**AVIS RELATIF À LA PROTECTION
CONTRE LES EVENTUELS EFFETS NOCIFS ET NUISANCES
PROVOQUÉS PAR LES RAYONNEMENTS NON IONISANTS
GÉNÉRÉS PAR DES ANTENNES ÉMETTRICES STATIONNAIRES**

Commune : VRESSE-SUR-SEMOIS - Exploitant : PROXIMUS

Référence exploitant : 61PUS_01

Rapport n° 4344 / 2024

Figure 1 : Vue en plan des lieux de séjour et des points de contrôle

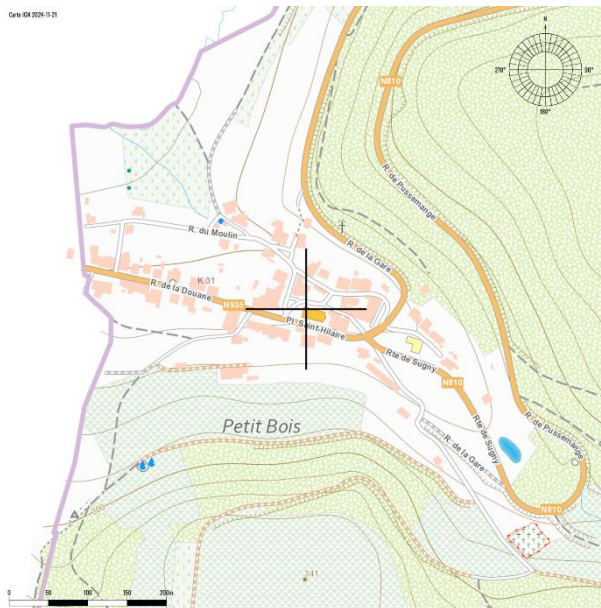
Les fréquences d'émission, la puissance rayonnée par chacune des antennes et leur gain permettent de déterminer le rayon de la zone à analyser. Tout dépassement de la limite par installation est exclu en dehors de cette zone. Le tableau 2 reprend les 35 LS² pour lesquels l'indice d'exposition est le plus élevé. Les différentes colonnes indiquent :

- le numéro du point de contrôle repris sur un des plans de la figure 1;
- le numéro du LS dans lequel se trouve le point de contrôle de la 1^{ère} colonne ;
- l'atténuation d'obstacle prise en compte pour le calcul de l'indice d'exposition dans le LS ;
- le résultat du calcul de l'indice d'exposition.

En ce qui concerne les antennes de l'installation mentionnées dans le tableau 1, la distance maximale à laquelle la limite pourrait être atteinte, à l'extérieur, est égale à 48,8 m. S'il n'y a pas de LS à une distance inférieure, les antennes respectent forcément la limite d'immission.

Dans le cas des LS situés à l'intérieur des bâtiments, une atténuation d'obstacle est prise en compte et il en résulte que la distance maximale à laquelle la limite pourrait être atteinte se réduit à 34,6 m.

Figure 2 : Vue en plan des installations d'antennes dans un rayon de 300 mètres autour de l'installation faisant l'objet de la demande d'avis

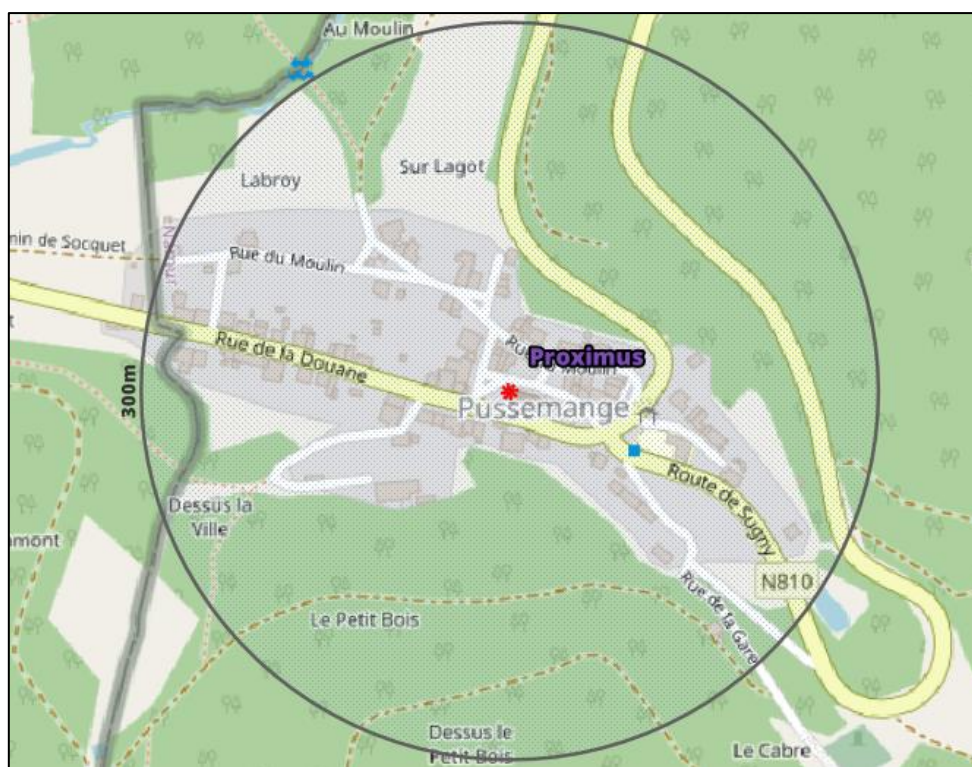
Le plan en projection verticale de la figure 2 indique la localisation des installations d'antennes émettrices stationnaires visées par le décret et situées dans un rayon de 300 mètres autour de l'installation référencée dans le paragraphe 2 et localisée au centre du cercle. Les données de localisation de ces antennes et les avis correspondant sont accessibles via le cadastre en ligne des antennes émettrices stationnaires⁸. Les installations prises en compte dans l'évaluation du respect de la limite cumulative sont les installations d'antennes émettrices déclarées en service par l'exploitant à la date du présent avis, à l'exception de l'installation référencée dans le paragraphe 2 et éventuellement d'autres installations ayant fait l'objet d'une demande d'avis à la même date et qui sont situées à l'intérieur de la zone de 300 mètres de rayon.

- a) il y a au plus 4 installations d'antennes émettrices stationnaires présentes dans la zone d'évaluation de 300 mètres de rayon représentée dans la figure 2, y inclus l'installation référencée dans le paragraphe 2 : la limite cumulative définie à l'article 4, §2 du décret est nécessairement respectée dans les lieux de séjour à l'intérieur de la zone d'évaluation de 300 mètres de rayon ;

- b) il y a exactement 5 installations d'antennes émettrices stationnaires présentes dans la zone d'évaluation de 300 mètres de rayon représentée dans la figure 2, y inclus l'installation référencée dans le paragraphe 2 et il existe, pour 3 ou 4 de ces installations, un avis attestant le respect de la limite abrogée de 3 V/m : la limite cumulative définie à l'article 4, §2 du décret est nécessairement respectée dans les lieux de séjour à l'intérieur de la zone d'évaluation de 300 mètres de rayon ;

- c) dans tous les autres cas, il a été vérifié que la limite cumulative définie à l'article 4, §2 du décret n'est pas dépassée dans les lieux de séjour sur base du nombre d'installations localisées dans la zone d'évaluation de 300 mètres de rayon représentée dans la figure 2, de leur localisation ainsi que des données inscrites dans la figure 1 et au paragraphe 4 du présent avis et dans les avis attestant le respect de la limite par installation ou de la limite abrogée de 3 V/m relatifs aux autres installations reprises dans la figure 2.

Compte tenu des considérations ci-dessus, il apparaît que l'intensité du rayonnement électromagnétique généré, dans les lieux de séjour situés dans un rayon de 300 mètres autour de l'installation référencée dans le paragraphe 2, par l'ensemble des antennes émettrices stationnaires de l'ensemble des exploitants du même site d'antennes émettrices stationnaires respecte la limite fixée à l'article 4, § 2 du décret.
